INTERROGAZIONE

Sistemazione esterna dell'Ospedale della Beata Vergine di Mendrisio (piazza di fianco alla via Alfonso Turconi)

Inventario ISOS con l'Intorno circoscritto X e il Perimetro edificato 5

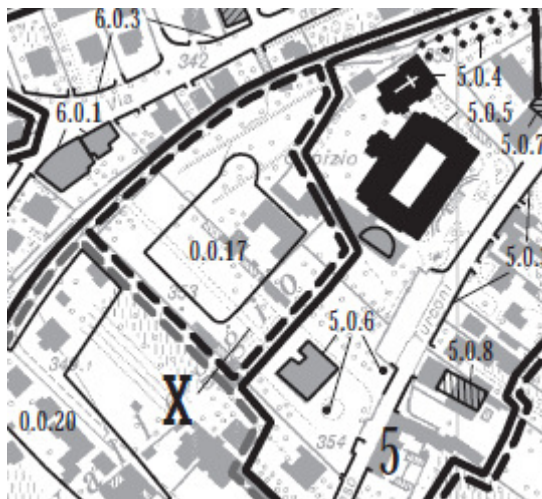
In realtà, il fondo mappale no. 1158, su cui sorgerà il nuovo edificio, è inserito nel *Perimetro di rispetto cantonale Complesso di Villa Argentina e Vecchio Ospedale,*

nonché nell'Inventario federale degli insediamenti svizzeri da proteggere ISOS:

- parzialmente nell'Intorno circoscritto *I-Ci X Superficie prativa recentemente occupata da complesso ospedaliero;*
- nella parte rimanente nel Perimetro edificato *P 5 Edilizia monumentale pubblica e privata entro parchi, lungo la Via Turconi; sec. XIX- inizio XX e preesistenze).*

Rendering del progetto con la sistemazione dell'area con delimitazione in nero dell'area pavimentata a contatto con la strada

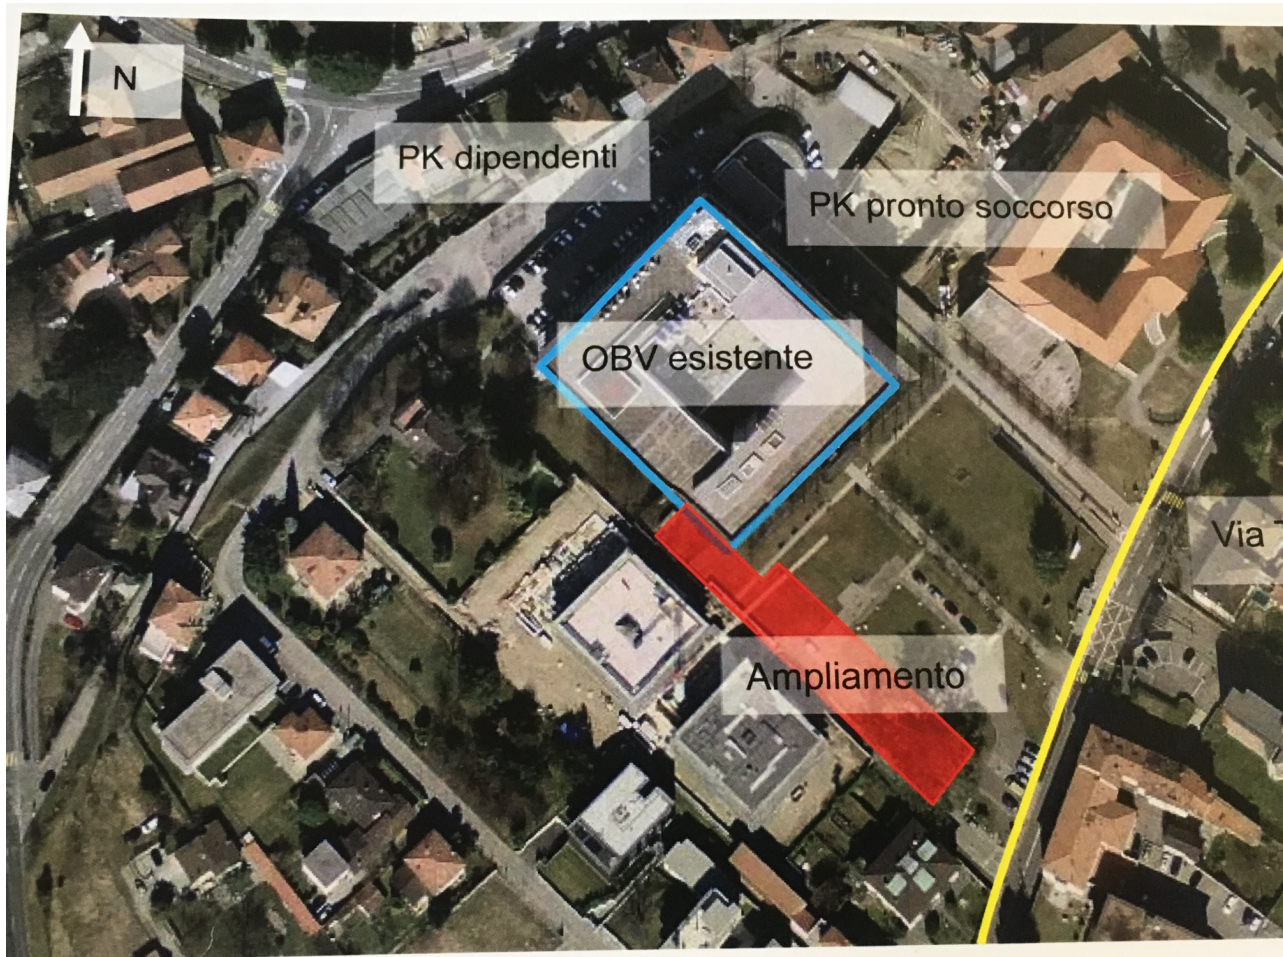
Del progetto in questione suscita perplessità la sistemazione dell'area esterna, in particolare del fronte che si affaccia su via Alfonso Turconi.

Infatti, la zona verde situata tra via Turconi e la facciata principale dell'ospedale viene ridotta, mentre aumenta l'area a pavimento in prossimità della strada.

Riteniamo eccessiva la superficie coperta con pavimentazione (evidenziata da noi in nero nel rendering della pagina seguente), avente una larghezza di oltre 30 metri e una profondità che varia da circa 15 metri (lato ex-OBV) a circa 22 metri (nuova ala OBV).

1. Come valutate la proposta di sistemazione esterna del progetto delimitata in nero nel rendering a pagina 5 confinante con via Alfonso Turconi? Ritenete il "nuovo layout" capace di non banalizzare il comparto di via Turconi?

2. Ritenete che tale vasta zona pavimentata sia rispettosa dei valori storico-artistici e urbanistici dell'area? Ritenete sia rispettosa dell'esigenza di quiete, distensione e bellezza paesaggistica che hanno in particolare i pazienti degenti presso l'ospedale?

5. Non ritenete più arricchente prevedere sul fronte confinante con via Alfonso Turconi un filare di pochi ma significativi alberi monumentali con un'area a verde al posto della vasta zona prevista a pavimento (delimitata in nero nel rendering)?
